改善箇所説明図

基準不適合の内容

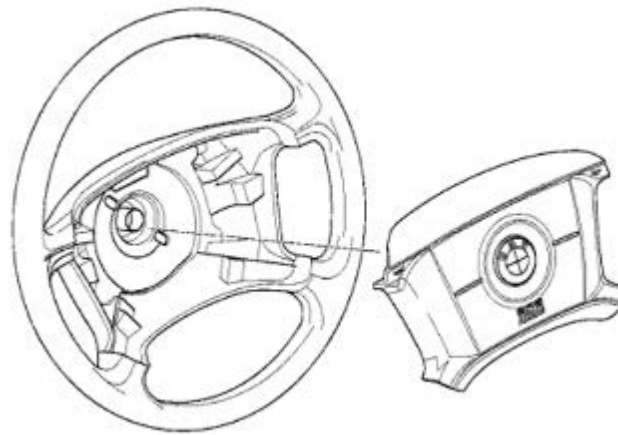
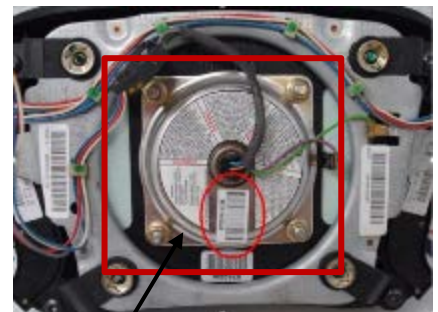
基準不適合発生箇所

運転者席用エアバッグ

運転者席用エアバッグのインフレーター（膨張装置）において、吸湿防止が不適切なため、ガス発生剤が吸湿する可能性がある。そのため、使用過程でガス発生剤が吸湿や乾燥を繰り返した場合など、衝突時等のエアバッグ作動時に正常に展開しないおそれがあり、インフレーター内の圧力が上昇して容器が破損することにより、乗員が負傷するおそれがある。

全車両、運転者席用エアバッグのインフレータのシリアル番号を確認し、確認結果に応じて、エアバッグインフレーターまたはエアバッグアセンブリを代替品と交換する。なお、代替品の準備には時間を要するため、準備ができ次第、部品交換を改めて案内する。

識別：右フロントドア ロアヒンジ取り付けボルトの頭部に白ペイントを塗布する。
